OGGETTO : L.R. 38/98 - Installazione nuova macchina continua PM2 ed impianto di cogenerazione in cartiera loc. Ferrania, Comune di Cairo Montenotte (Sv) - Proponente: Cartiere Carrara SpA - Pronuncia di compatibilità ambientale positiva con prescrizioni.

Seduta del **24 gennaio 2017** – **PARERE** pratica **V372**

OGGETTO: INSTALLAZIONE NUOVA MACCHINA CONTINUA PM2 ED IMPIANTO DI COGENERAZIONE IN CARTIERA LOCALITÀ FERRANIA, COMUNE DI CAIRO MONTENOTTE (SV)

Figura 1 – Area Intervento rispetto ai corpi idrici significativi individuati dal PTA DCR 11/2016

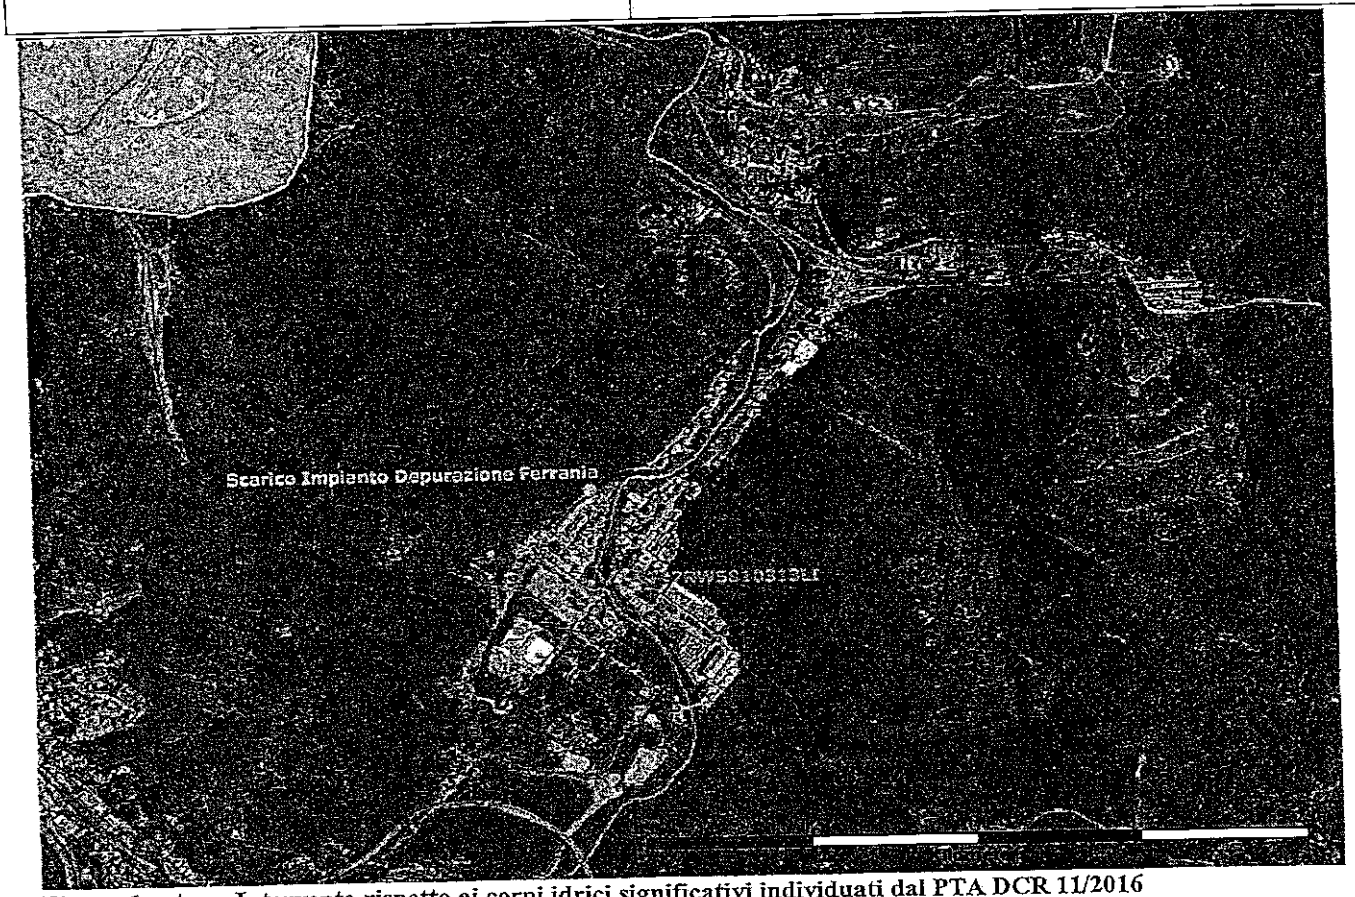
Il CI superficiale IT07RW5810313LI è raggruppato a quello successivo IT07RW5810314LI che presenta la stazione di monitoraggio della qualità delle acque superficiali IT07BOMA02. Tale stazione risulta in stato chimico non buono a causa del Diclorometano e stato ecologico sufficiente a causa dell'Indice di qualità biologica associato alle Diatomee.

L'aumento della portata scaricata non cambia lo stato della pressione determinata sul CI IT07RW5810313LI dalla presenza dello scarico dell'impianto di depurazione di Ferrania. Lo scarico infatti passerebbe, in base alle informazioni contenute nella banca dati scarichi della Regione Liguria, da una portata di circa 44 l/s ad una di 48 l/s. Tale variazione lascerebbe la pressione 1.3 Scarichi impianti IPPC in classe 4 (QCI/QSC=1152/48=24) secondo la metodologia contenuta nell'elaborato del PTA "Valutazione delle Pressioni potenzialmente significativa".

Figura 2 – Area Intervento rispetto alla Banca dati regionale delle derivazioni

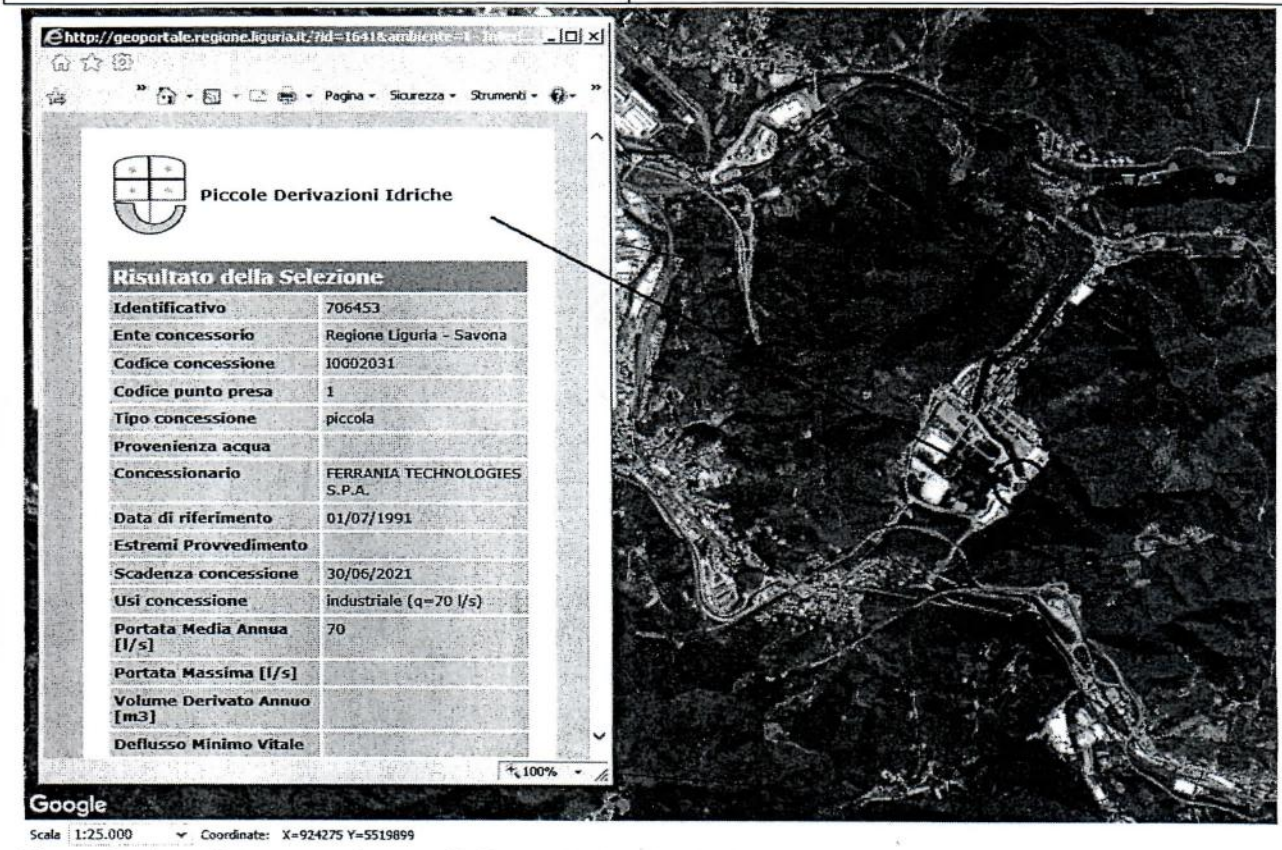
Da una verifica in data 10/10/2016 della banca dati regionale delle grandi e piccole derivazioni (www.ambienteinliguria.it) risulta solo a monte dello scarico la derivazione ad uso industriale della stessa Ferrania Technologies di portata pari a 70 l/s.

In base alla rilevazione di cui sopra e dalla rappresentazione cartografica dalla Figura 2 non risultano nell'area dell'intervento pozzi o prese d'acqua superficiale.

Figura 3 – Andamento 2009-2014 parametro Triclorometano (cloroformio) nella Stazione IT07BOMA02

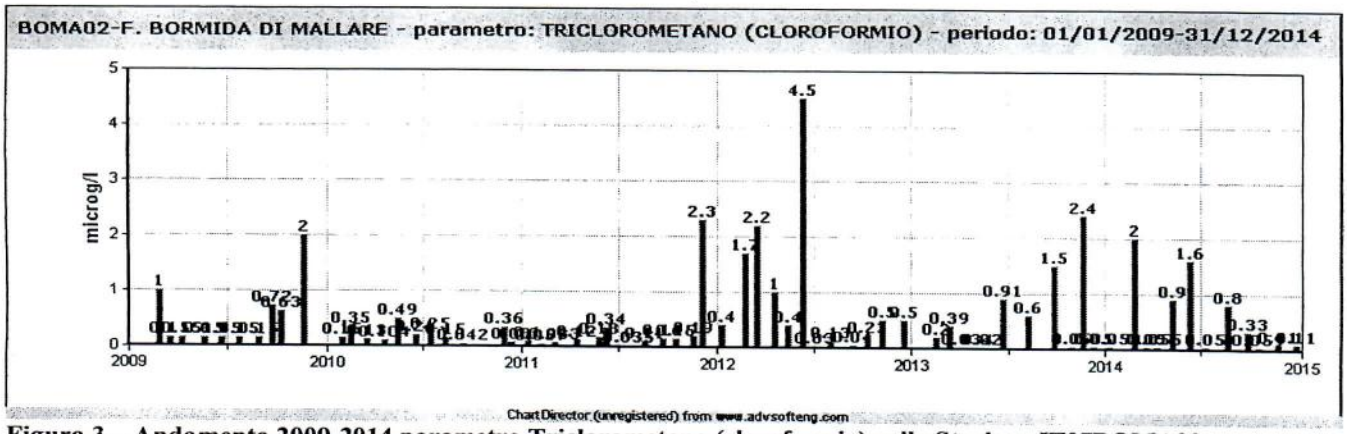
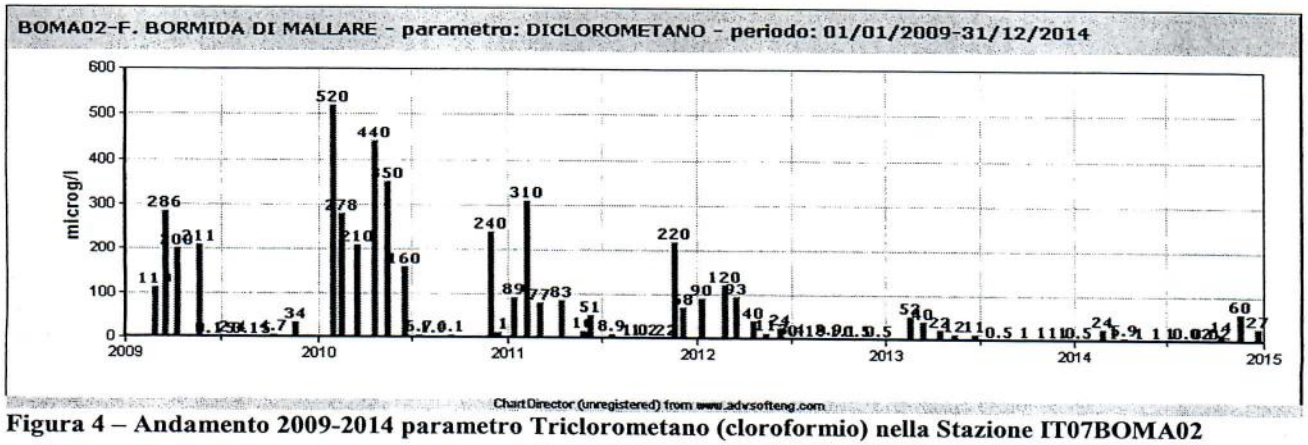
La stazione di monitoraggio della qualità dell'acqua sita a valle denominata IT07BOMA02 ha presentato nell'ultimo sessennio di monitoraggio (2009-2014) valori significativi di Triclorometano (cloroformio) e frequenti superi dello Standard Qualità in termini di Concentrazione Massima Ammissibile per il Diclorometano.

a) ai fini di escludere un eventuale contributo alla riscontrata presenza nella stazione di monitoraggio IT07BOMA02 di Diclorometano e Triclorometano, che il proponente accerti, nell'ambito del primo autocontrollo sullo scarico in fognatura, i seguenti ulteriori parametri:

- Triclorometano;
- Diclorometano.

Tali sostanze, se presenti nel primo autocontrollo di cui sopra, andranno riverificate successivamente all'entrata in funzione della nuova linea unitamente alla determinazione della nuova portata scaricata.
